Service Bulletin - Integrierter Encoder

BETROFFENES PRODUKT: GD, GDI- und NL120Q/X-Serie.

AB SERIENNUMMER: DA00014400

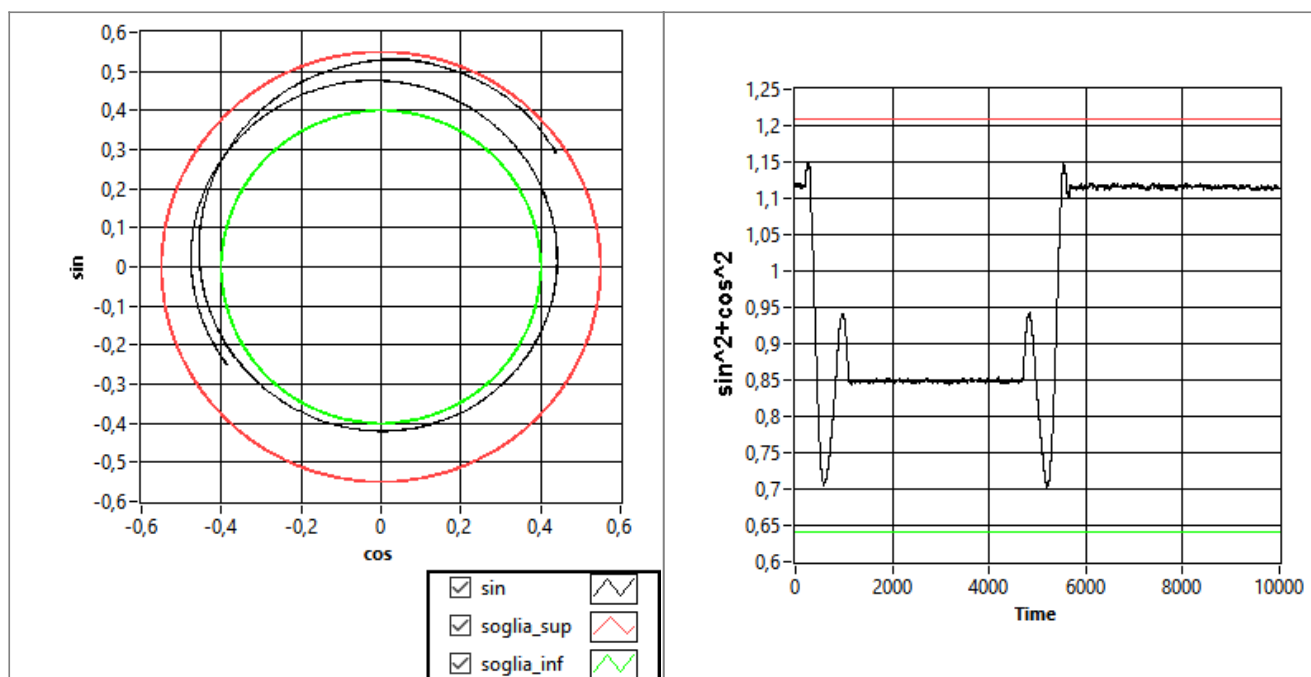
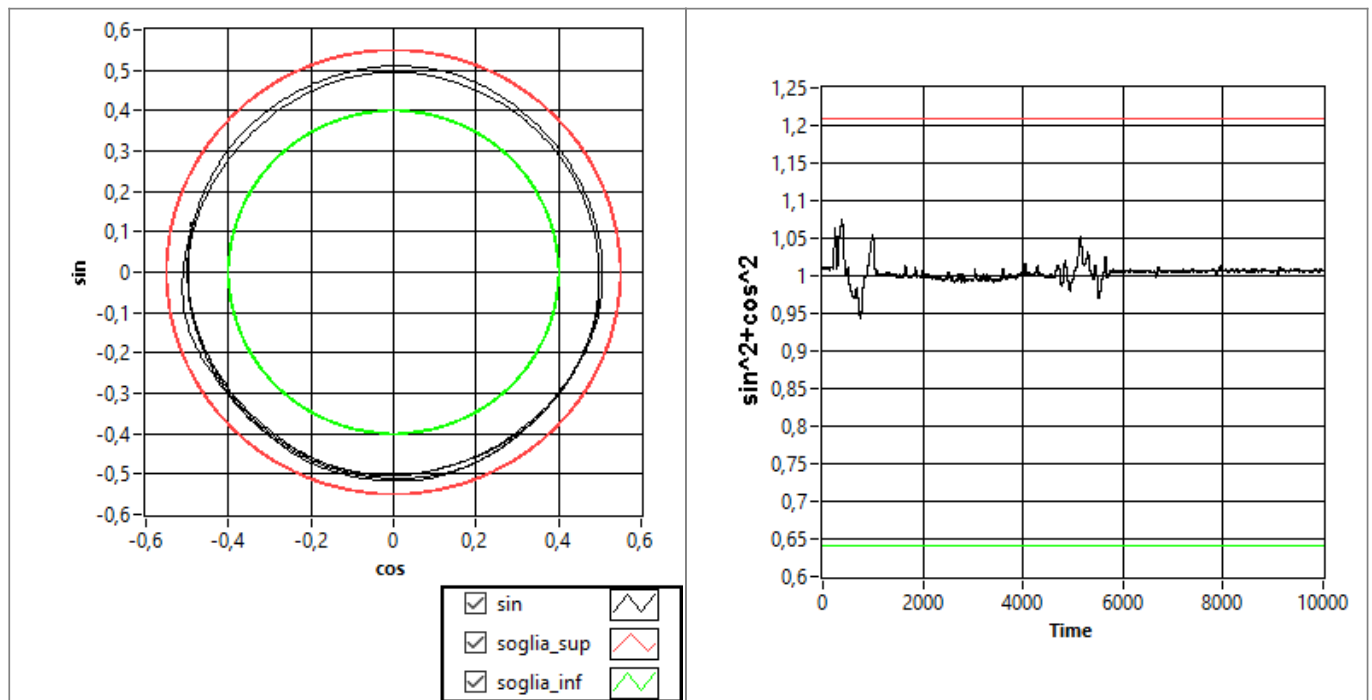
MASSNAHME: Encoder-SIN/COS-Elektronik geändert: neue Signalkonditionierung, Filterung und digitale Kalibrierung.

Element
Schutz gegen falsche Spannungsanwendung, Spannungsinversion und Ausgangsschutz.
Bessere Signalqualität, Offset-Unterdrückung und Reduzierung der Spitze-zu-Spitze-Schwankung
Digitale Filterung

- 1) Der neue Phasenwinkel muss vom Servoantrieb berechnet werden!
- 2) Mögliche Abweichung der Abstimmungsparameter am Servoantrieb
- 3) Mögliche Notwendigkeit, Offset und Verstärkung neu abzustimmen, wenn eine Kalibrierung am Servoantrieb vorhanden ist.
